第33回 旧RD最終処分場問題連絡協議会（書面開催）にいただいた ご意見・ご質問への回答について

■日時 令和2年6月（書面開催）

■ご意見・ご質問の回答（⇒が県の回答です）

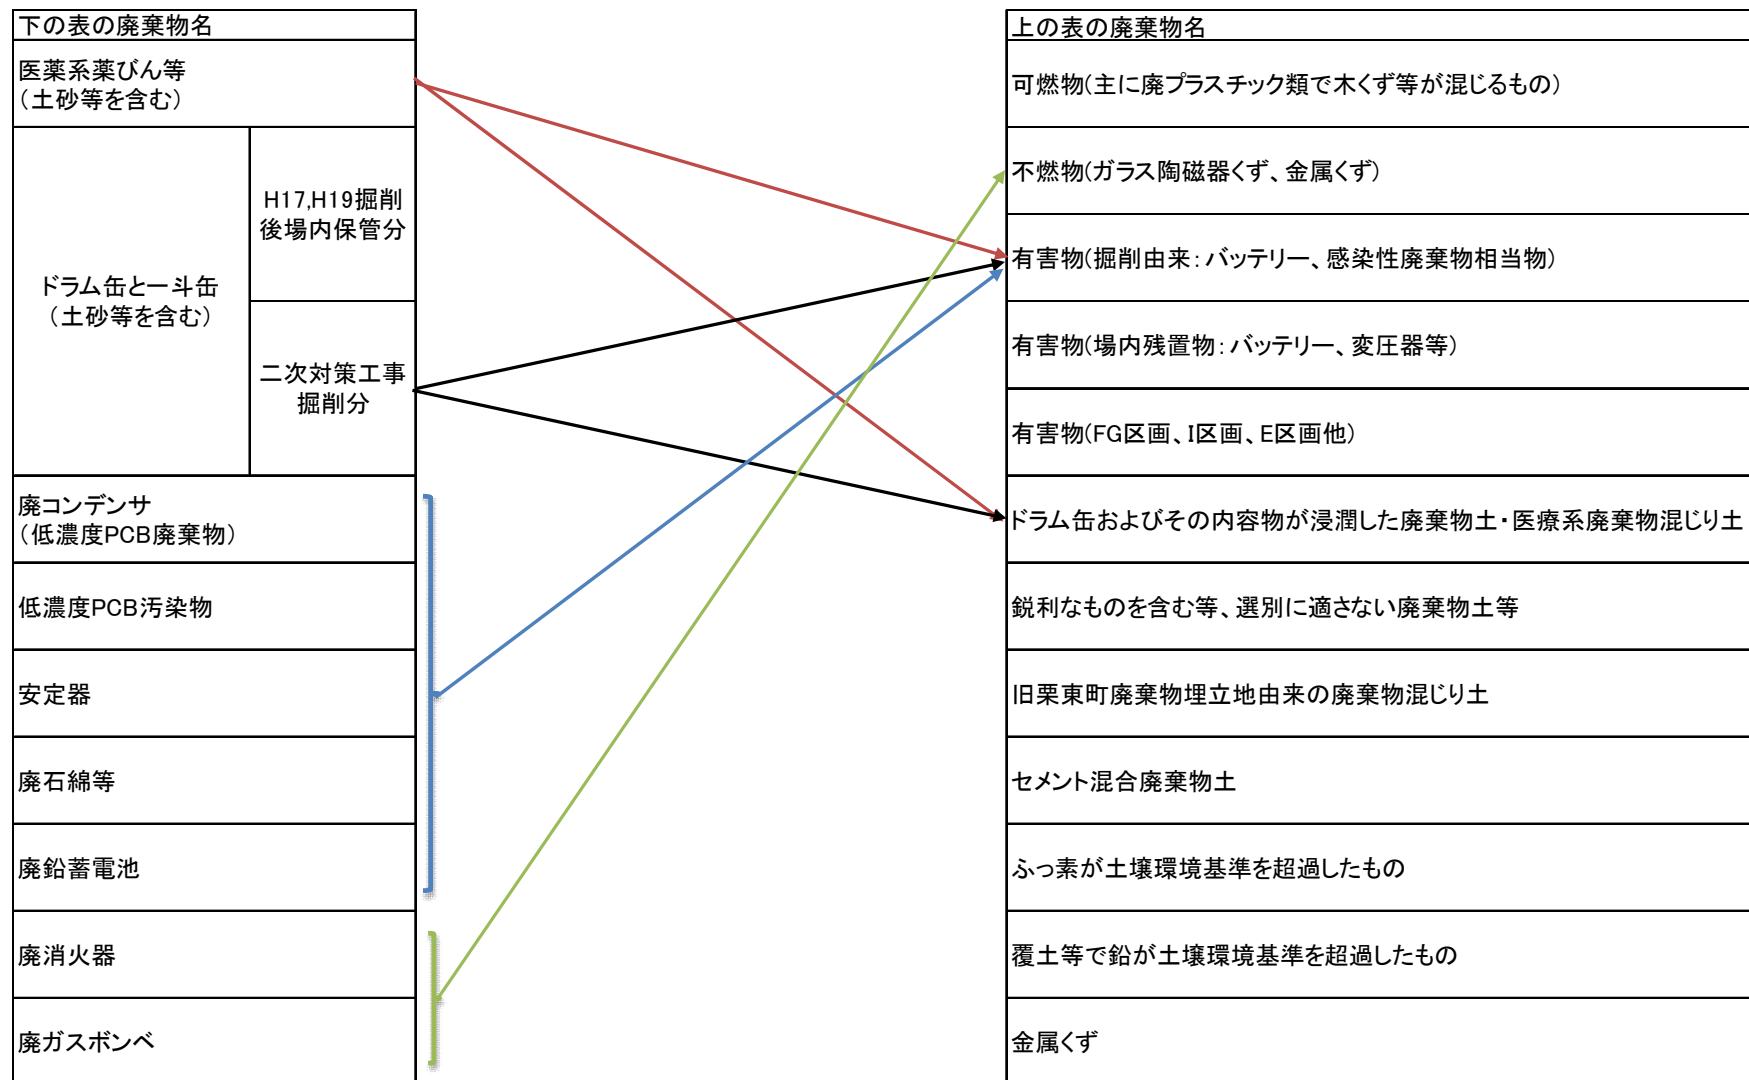
② 「なお、法面部については、6月よりシート張を実施する予定です。北尾団地側法面については、過去に整備したシートが古くなったため撤去し、モルタル吹付を行います。」で、いつ整備したシートで、シートはどんなシートで、古くなりどんな状態になったのですか？ モルタル吹付はいつ決定したのですか？ ま

たその経緯は？ シートおよびモルタル吹付の耐久年数は？

その他の部分はシートで行なうようですが、モルタル等は工事の妥当性検証後の処置に支障になることはありませんか。

⇒ 北尾団地側法面のシートは平成 26 年 3 月に整備しております。シートはポリ系の繊維シートで古くなると破損し飛散する恐れがあります。

処分場の法面のシートは浸透水貯留槽の容量の関係で遮水する必要があり、また、維持管理のために防草の役割を持たせています。盛土の圧密沈下に対応するために柔軟性のあるシートで計画しております。

北尾団地側法面のシートは施工後 5 年以上経過しており張り替えの必要があること、第 29 回旧 RD 最終処分場問題連絡協議会（令和元年 6 月）において北尾団地自治会からシートのめくれや雑草の繁茂への対応について要望があったこと、施工したシートのたわみも無く圧密沈下が終了していること、これらのことを踏まえモルタル吹付工で施工することにしましたものです。なお、一般的にコンクリート構造物の耐用年数は 50 年とされていますが、モルタル吹付の場合は現場条件により異なるため数値化されていません。

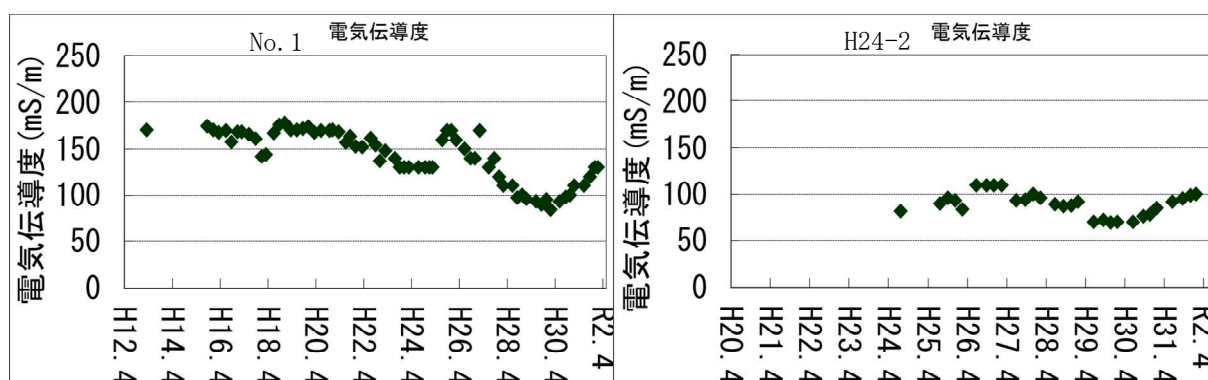
- ③ 経堂池の水質検査を工事終了後も継続していただきたいと思います。電気伝導率がKs2層の処分場下流地域と経堂池で同じ様な推移を示しております。調整池の水質は跡地に降った雨水ですので異常値が出るとは考えられません。異常値が出れば経堂池の水質検査を実施するのでは経堂池の検査は最初からしないと言っているのと同じです。工事が完璧に行われていればKs2層の水質も経堂池の水質も改善して行くものと考えます。想像では無く、水質検査を継続し報告して戴きたくお願い致します。

前回の協議会で経堂池の電気伝導率は国道が開通してから冬の融雪剤の散布が経堂池に入り悪化していると言う発言がありましたが、国道の雨水は調整池を経由して濁池（三ツ池）に入る構造となっています。融雪剤の散布の実績を国道事務所に確認し報告をお願い致します。

⇒ 経堂池の電気伝導度は、平成 26 年秋頃から平成 29 年頃まで上昇傾向となっており、その後は横ばいで推移しています。一方、ご指摘の旧処分場下流の Ks2 層地下水 (No. 1 や H24-2) については、下図のとおり平成 26 年頃からは減少傾向を示し、平成 30 年春頃から上昇傾向に転じており、両者の上下動の時期は異なった傾向を示しており、関連性はないものと考えております。

しかし、ご要望の趣旨もよく分かりますので、調査方法の見直しを行ったうえで、調査の継続について検討したいと思います。
